INTERVENTO DI RICOSTRUZIONE DELL'OSPEDALE DI AMATRICE

VARIANTE IN CORSO D'OPERA N.04

Relazione sanitaria delle opere in variante

Commessa	Fase	Disciplina	Tipo	N°Elab./Piano	Quadrante	Em./Rev.	Data Emissione	Formato	Scala
SA-AM	DL-V4	GEN	RSV	01	-	REV00	Dicembre 2024	A4	-
REVISIONE									
Rev N°	Descrizione revisione							Data Revisione	
00	Prima emissione							Dicembre 2024

• Piano Terra

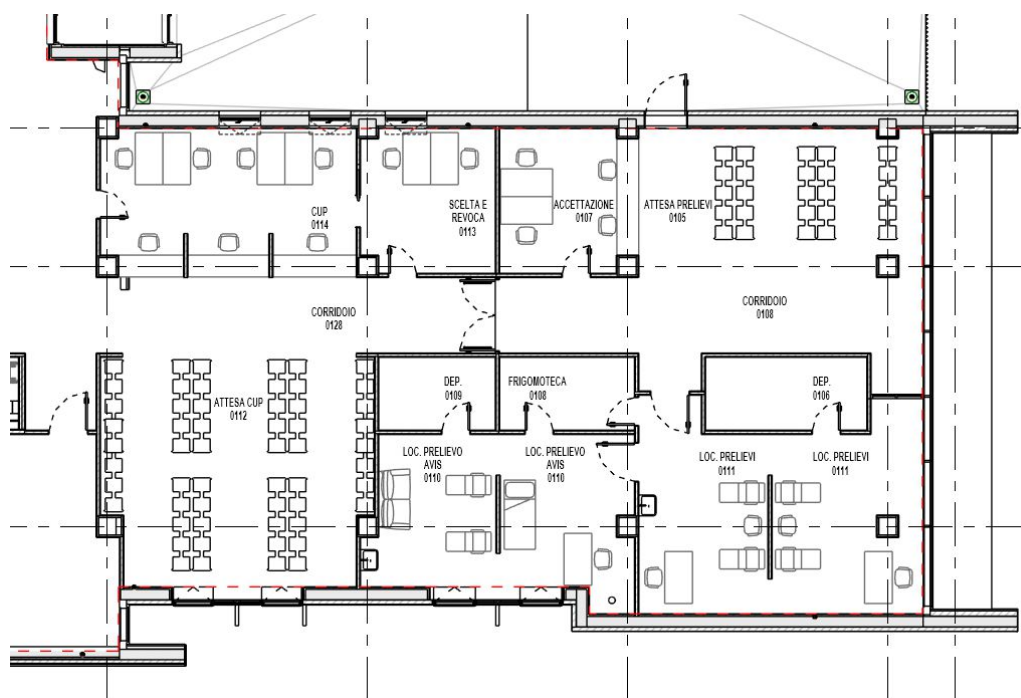
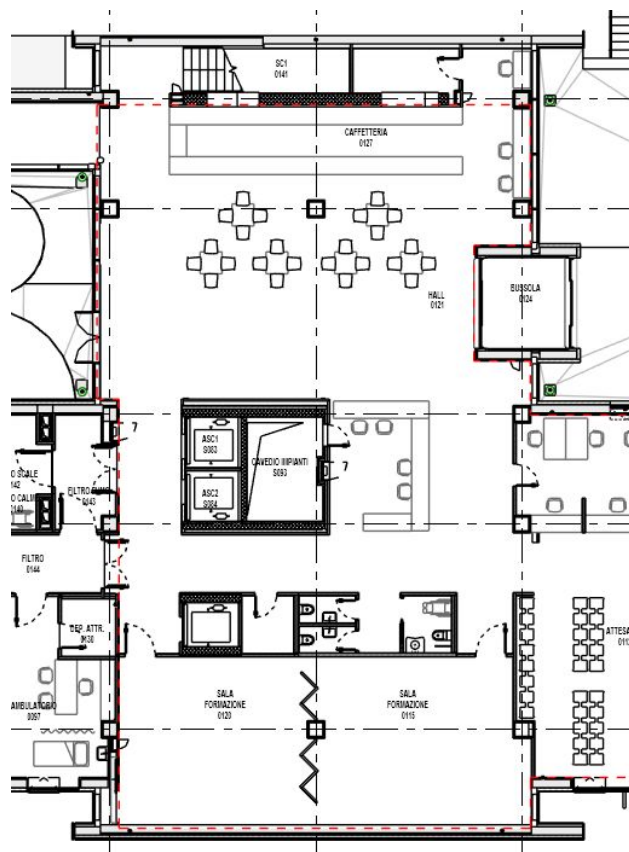
Oltre al completamento delle aree stralciate nella prima fase, al piano terra, nel corpo a sud e nella hall, sono state cambiate le funzioni previste dal progetto esecutivo. In particolare, seppur incluso tra

le opere a stralcio, in quest'area era previsto un reparto di riabilitazione con box di terapia, palestre, spogliatoi e una piscina di idroterapia. Nel progetto di Variante 04 questa zona prevede di riallocare il Cup, con ambienti più ampi sia per l'attesa che per gli

operatori e riposizionare l'area Prelievi, prima ubicata al piano secondo. Lo spostamento al piano terra darà la possibilità di ampliare il reparto e di avere un accesso indipendente per i pazienti esterni.

Sempre al piano terra sono stati spostati i blocchi bagni del pubblico, così come ai piani superiori per dare continuità agli scarichi e sono state ricavate due grandi sale con la nuova funzione di Formazione/Polivalenti.

Nella hall inoltre è stato portato il bar precedentemente allocato al piano secondo, in modo da avere più tavoli e posti a sedere e la possibilità di usufruire degli spazi all'aperto del patio adiacente. Il bancone dell'accettazione è stato di conseguenza riposizionato alle spalle degli ascensori in una posizione, comunque, ben visibile dalla bussola d'ingresso.

• PIANO PRIMO

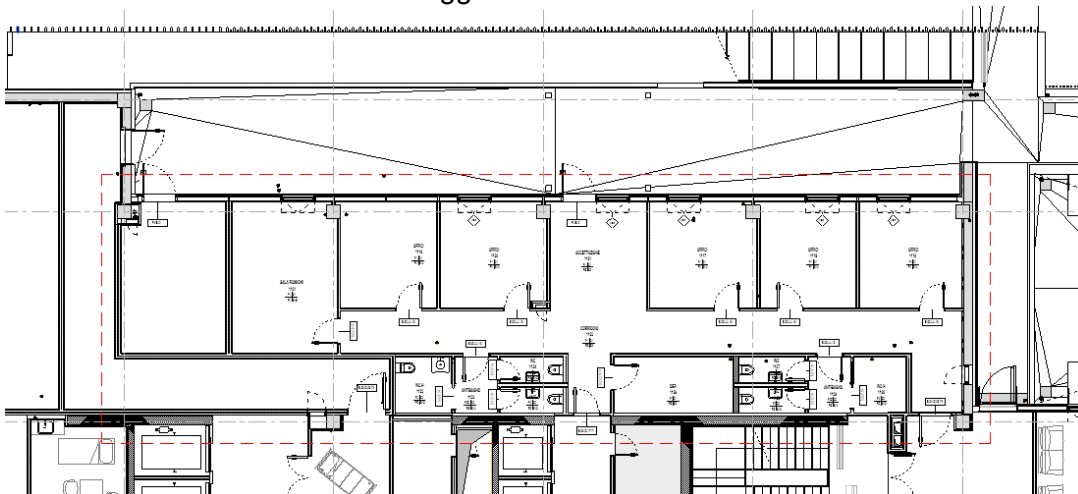
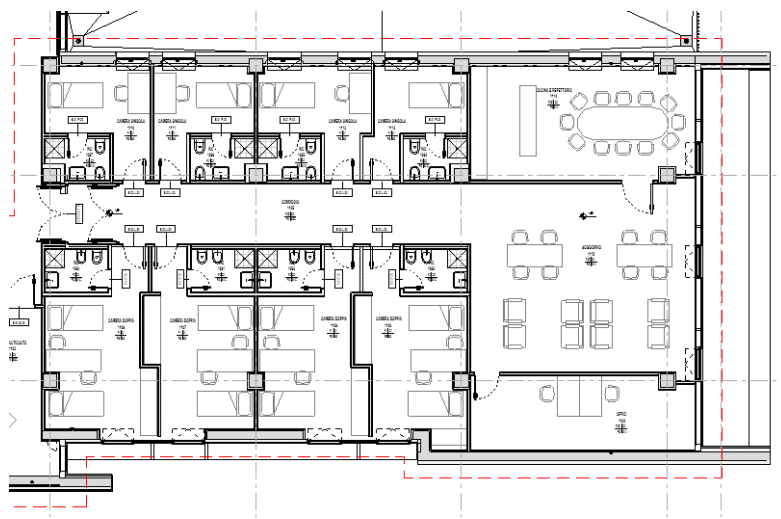
Al piano primo la variante riguarda un'area, quella della cappella, che rientrava tra le zone a scorporo del progetto esecutivo e altre porzioni nelle quali, su richiesta della Asl, sono state variate le destinazioni d'uso. Nel volume della hall, anche a questo piano, sono stati spostati i servizi igienici del pubblico per creare, come al pian terra, due sale adibite a cappelle, una a servizio delle suore e una a servizio dell'ospedale. Il volume adiacente alla hall verso sud è stato invece completamente ridisegnato per ospitare una foresteria per suore. La richiesta della ASL era di alloggiare le dodici

suore possibilmente in stanze singole ma per non stravolgere le facciate del volume sono state inserite 4 stanze singole con bagno e 4 stanze doppie con bagno oltre ad una sala soggiorno e un refettorio. L'altro ambito che ha subito un'importante modifica a questo piano è l'area che affaccia verso

Est, precedentemente destinata ad alloggiare parte degli impianti meccanici. Questa zona ha la possibilità di avere un accesso diretto dall'esterno e una parete vetrata che affaccia sulla strada. Riconfigurando la posizione delle UTA all'interno dello spazio residuo adiacente è stato possibile inserire nel progetto dei locali adibiti a studi medici o, in futuro, ambulatori o sale di terapia.

● PIANO SECONDO

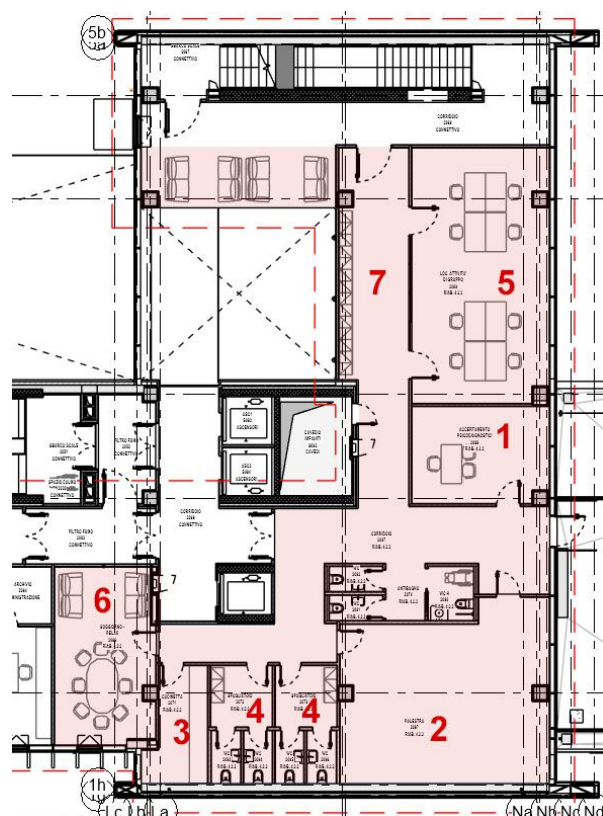
Una delle richieste delle ASL di Rieti era quella di poter inserire all'interno del presidio ospedaliero un servizio di **RIABILITAZIONE IN REGIME SEMIRESIDENZIALE**. I requisiti minimi, tra i vari ambienti necessari al corretto funzionamento del reparto, prevedono la presenza di uno spazio esterno, è per questo che si è optato per posizionare il nuovo servizio al piano secondo, dove vi è la possibilità di utilizzare la copertura praticabile del volume sud come area esterna attrezzata. Questo ha comportato la necessità di spostare il bar caffetteria dal piano terra (come visto e spiegato in precedenza al capitolo dedicato) e rimodulare di conseguenza anche alcuni ambienti adiacenti per riposizionare l'amministrazione (tolta dal piano terra per alloggiare il CUP) e i laboratori.

La nuova distribuzione e l'ottimizzazione degli spazi hanno inoltre permesso di ampliare, su suggerimento dello stesso commissario, di tre posti di osservazione il pronto soccorso.

● PIANO TERZO

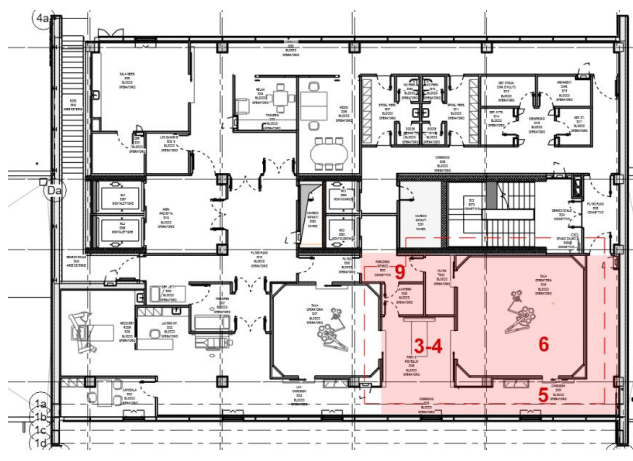
Al terzo piano, sempre su richiesta della ASL di Rieti, che prevede l'utilizzo di una delle due sale operatorie per l'ortopedia, si è reso necessario ridimensionare la sala di destra per poterla ampliare alle dimensioni richieste dalla normativa (minimo 45 mq).

● PIANO SEMINTERRATO S1

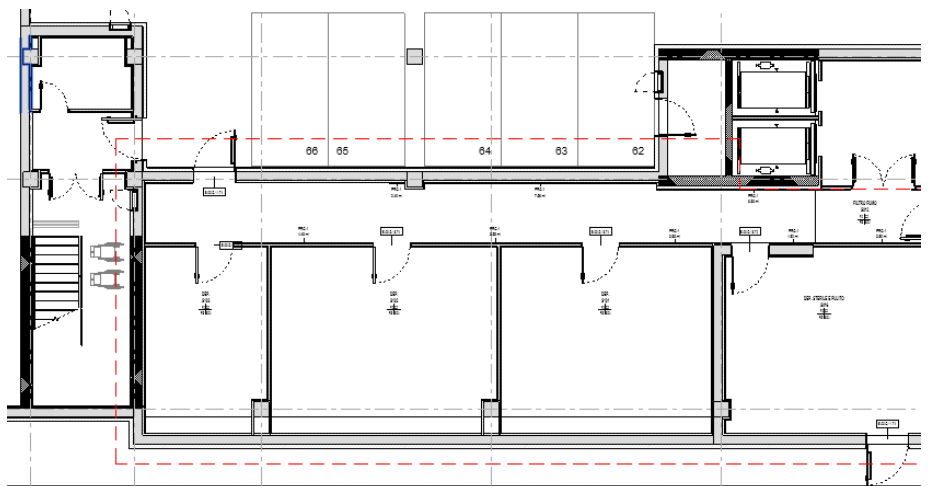
Una ulteriore richiesta della ASL di Rieti è stata quella di trovare spazio per aumentare i mq dei depositi data l'impossibilità logistica di avere rifornimenti quotidiani o settimanali di materiali e presidi. La zona scelta per aumentare i depositi è stato il piano seminterrato poiché vi erano già presenti dei locali adibiti

a tale funzione ma anche perché è l'area più facilmente raggiungibile dai furgoni e attrezzata per il carico e scarico merci. Per lo stesso motivo è stato richiesto di aumentare il deposito farmaci, è stata dunque necessaria una rimodulazione degli ambienti adiacenti di CED, manutenzione e archivio. Nel complesso le modifiche non apportano alcun cambiamento dal punto di vista funzionale mantenendo tutti gli ambienti del precedente layout ma la presenza di tre grandi depositi, di 45 mq e di 25 mq, faciliterà la gestione del presidio.
